COMUNE DI SARDARA (VS)

Adeguamento del Piano Particolareggiato del Centro di Antica e Prima Formazione al Piano Paesaggistico Regionale

Controdeduzioni alle osservazioni

A.d.12

ISOLATO N. 24 UNITA' EDILIZIA N. 4

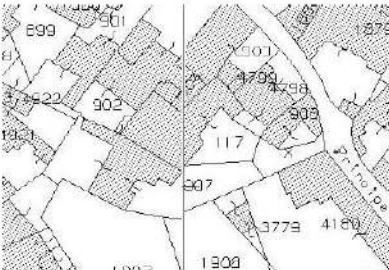
- 1) L' unità minima d' intervento (U.M.I.) ingloba una porzione della Particella confinante N° 117, che è di proprietà di altra ditta, e che è un corpo estraneo nel contesto dell' immobile di cui trattasi. Si chiede quindi che questa porzione della Particella 117 venga esclusa dall' unità edilizia N° 4 isolato 24.

- 2) Nella scheda dell' immobile vengono indicati come dati catastali identificativi solamente il foglio 26 particella 903 invece che foglio 26 particella 903 sub. 1 e particella 4799.

- 3) Condizioni d' uso : indicato un utilizzo in uso al 100% come residenza mentre attualmente è un rudere
- 4) Caratteristiche fisiche : indicato piani 1 mentre si vede dalla foto RAS e dai segni sul posto che in una parte del fabbricato erano presenti N° 2 piani.

- 5) La categoria di intervento prevista (1.2) è il restauro e risanamento conservativo. Nella sezione " stato di conservazione " viene indicato come rudere, come in effetti è, quindi si dovrebbe restaurare e risanare un rudere ?

OSSERVAZIONE N.1 – UMI 24.4	CONTRODEDUZIONE
Rettifica perimetro UMI: esclusione particella catastale 117 ed inclusione particella catastale 4799	ACCOGLIBILE
Nella sezione della scheda di analisi CONDIZIONI D'USO si richiede la modifica della <i>percentuale d'uso</i>	NON PERTINENTE La percentuale si riferisce alla destinazione d'uso originaria
<i>murature esterne/involucro</i> si chiede di sostituire “intonaco” con “pietra a vista”	NON ACCOGLIBILE La pietra a vista non può essere considerato un rivestimento
Nella sezione della scheda CLASSIFICAZIONE E PRESCRIZIONI si chiede la sostituzione della <i>categoria di intervento</i> assegnata “1.2 _ Restauro e risanamento conservativo” in favore della categoria “2.2 _ Ristrutturazione edilizia guidata con adeguamento planoaltimetrico”	Si assegna la categoria di intervento “2.1 _ Ristrutturazione edilizia guidata con vincolo tipologico”

STRALCIO PLANIMETRIA CATASTALE

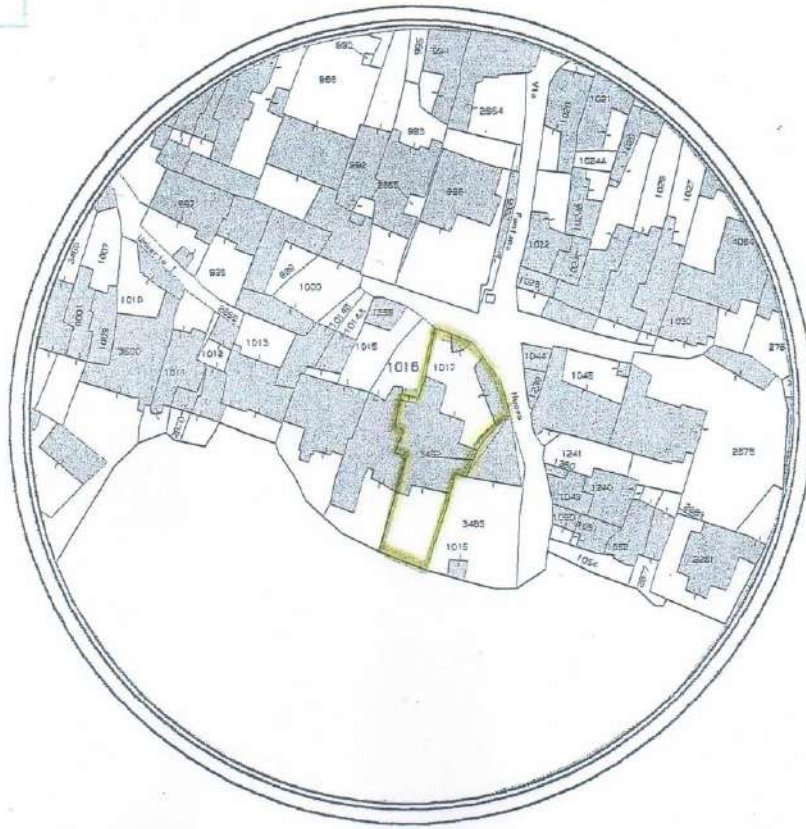
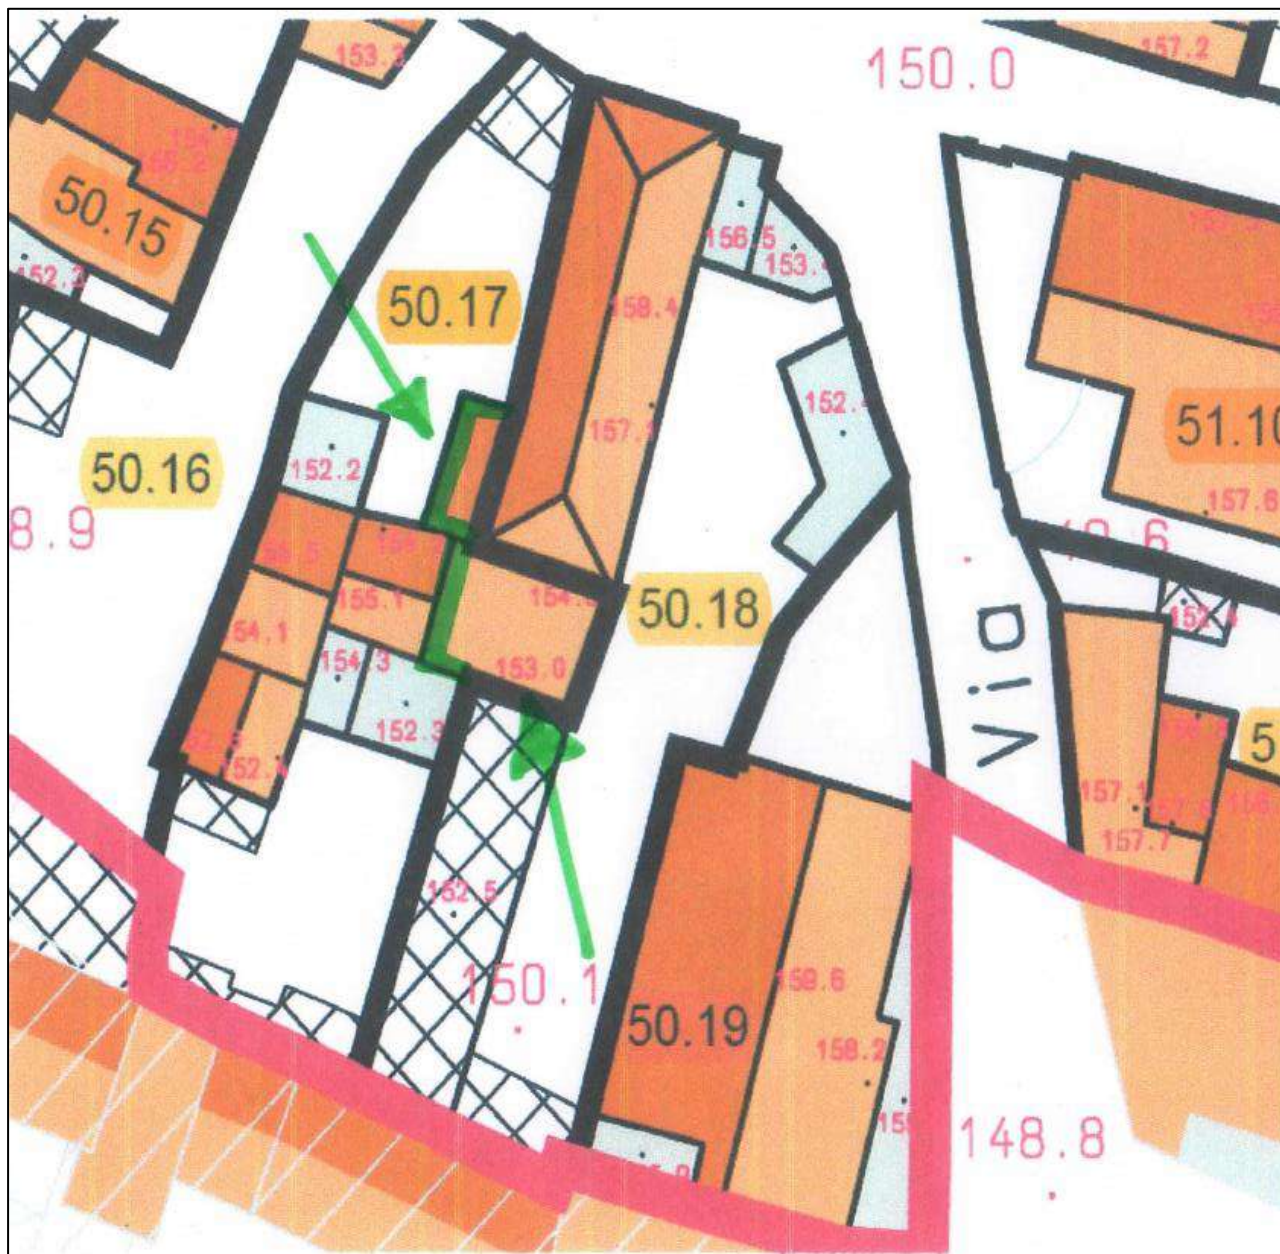
- L' unità minima d'intervento (U.M.I.) esclude DUE porzioni della particella 1017 che è per intero di proprietà dello scrivente, come si evince dall'allegato Stralcio Planimetrico Catastale (All. 1, 2 e 3). Di conseguenza se si dovesse intervenire nel lotto di proprietà, di cui alla particella 1017, occorrerebbe coinvolgere anche il proprietario del lotto confinante al quale sono state inglobate DUE porzioni di proprietà del firmatario.
- Ad ogni buon fine si allega (All. 4) stralcio planimetrico riguardante i confini erroneamente riportati nell'Adeguamento del Piano Particolareggiato in questione.

OSSERVAZIONE N.16 - UMI 50.18	CONTRODEDUZIONE
Si chiede che la particella catastale 1017 venga inclusa per intero nella perimetrazione della UMI 50.18	ACCOGLIBILE Si specifica che oltre alla riperimetrazione si provvederà alla modifica dell'assetto delle coperture dei manufatti all'interno della UMI aggiornando alla situazione attuale così come da documentazione allegata alla osservazione.
